**Schakelbord 1: hoofdbord in eetplaats**

Lopke Woning  
 [REDACTED]  
 [REDACTED]  
 POLDERKEN 13  
 9990 MALDEGEM.

**Proces verbaal van onderzoek van een huishoudelijke elektrische installatie op lage en zeer lage spanning**

1. Eéndraads- en installatieschema (4 pagina's)

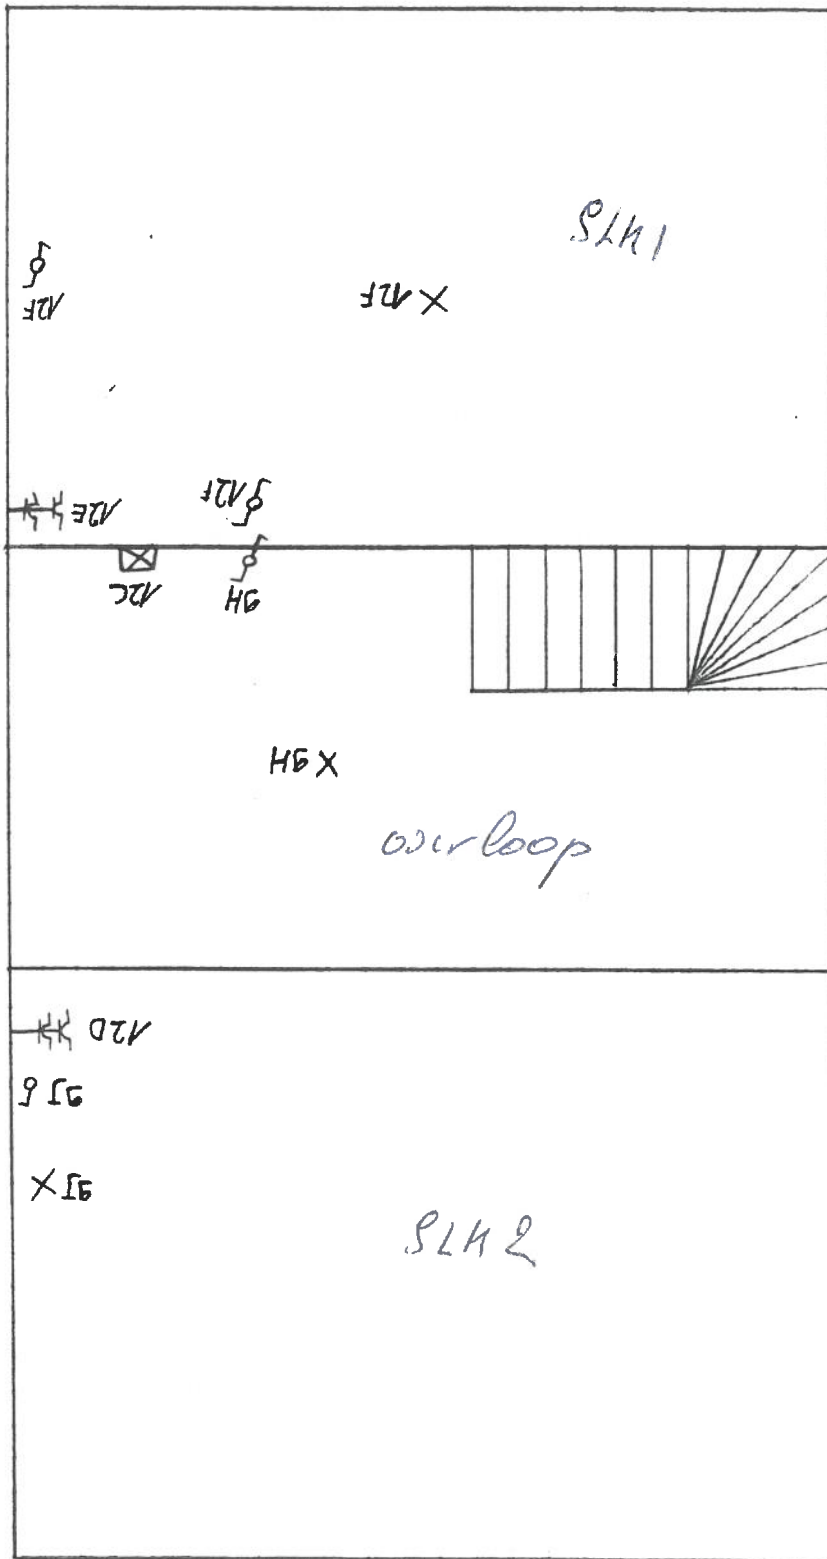
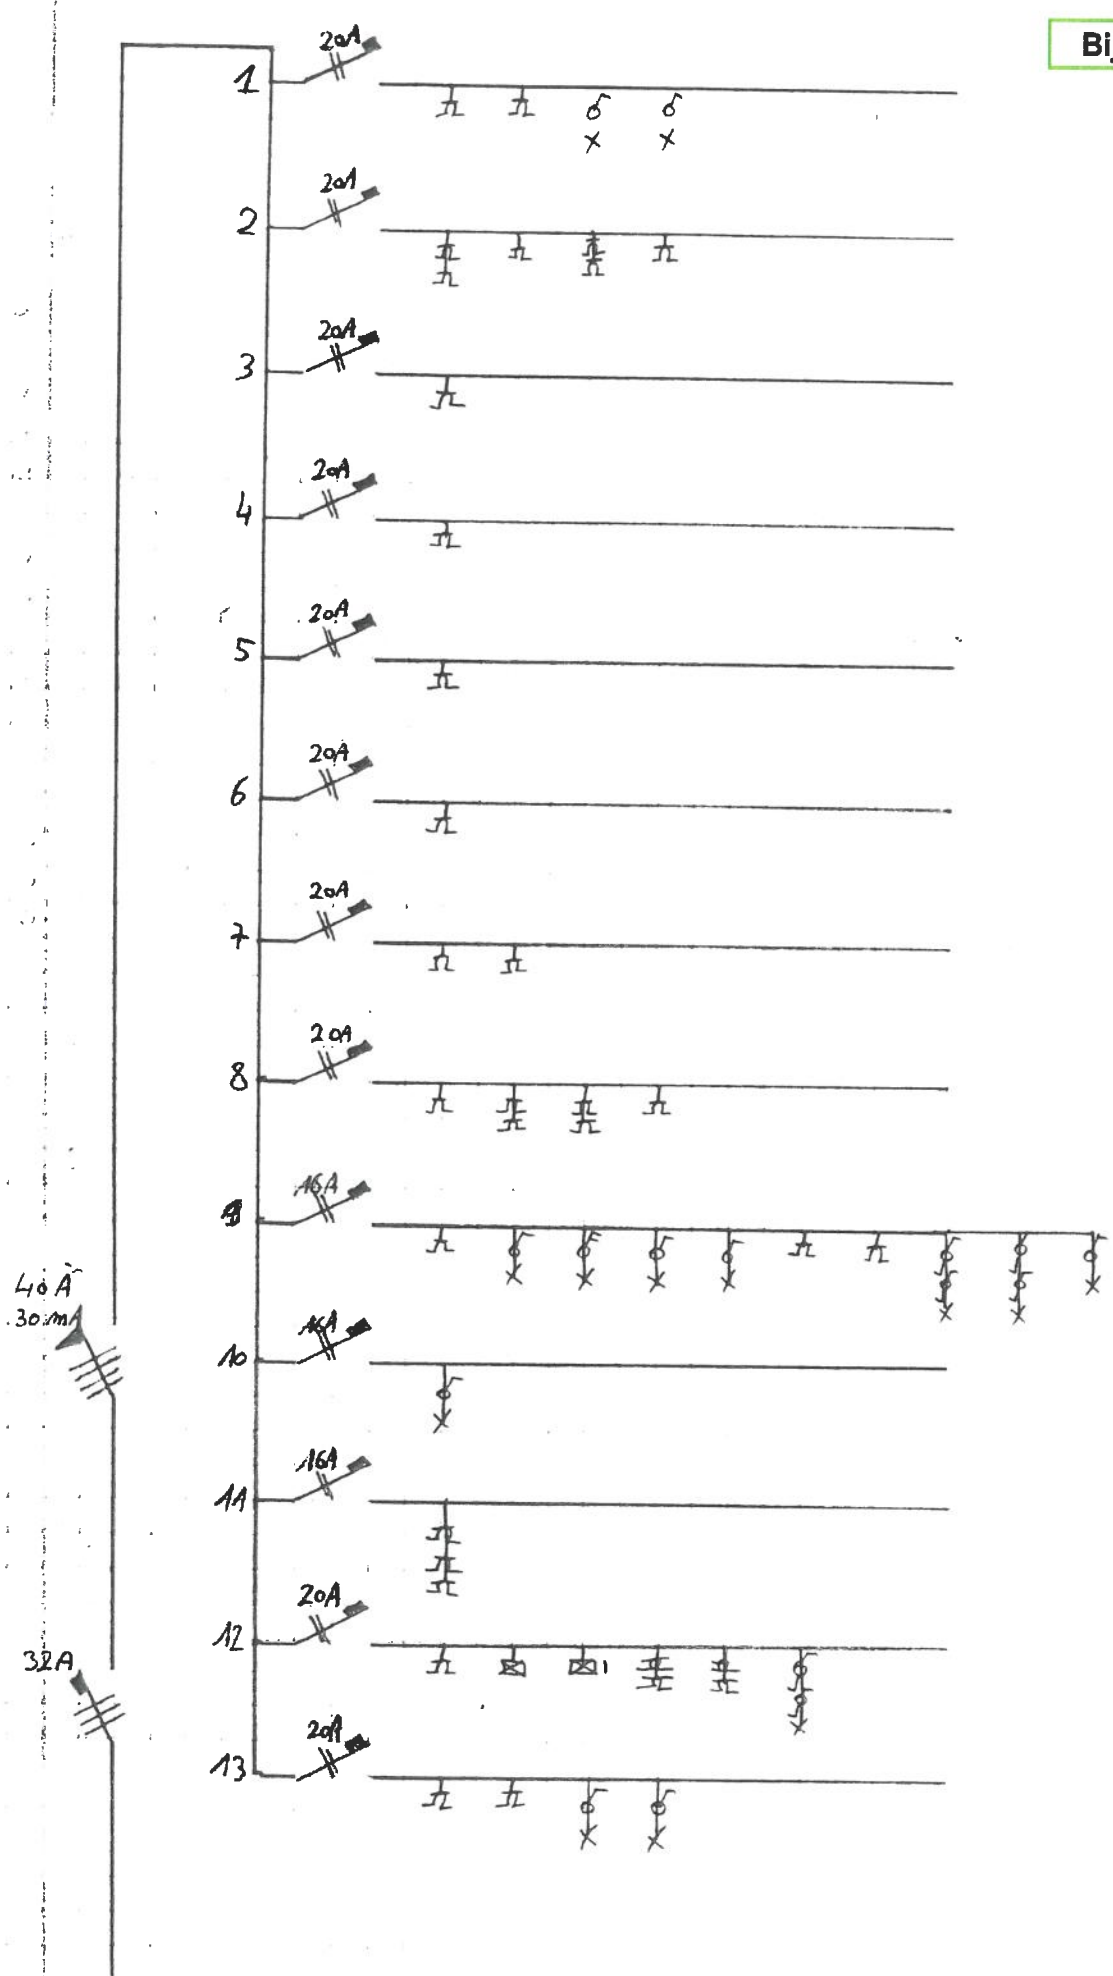
- A003: Eendraadsschema's of meerdraadschema's aanpassen in overeenstemming met de werkelijkheid en/of conform de voorschriften van het AREI. (3.1.2.1, 9.1.1, 9.1.2)

- A004: Situatieplannen aanpassen in overeenstemming met de werkelijkheid en/of conform de voorschriften van het AREI. (3.1.2.1)
- A006: Zie opmerkingen.

De schema's dienen te voldoen aan de vereisten van het ARE met name-gebruik de juiste symbolen van de geplaatste toestellen - vermeld de brandklasse van de gebruikte kabels en de specificaties van de beveiligingen-
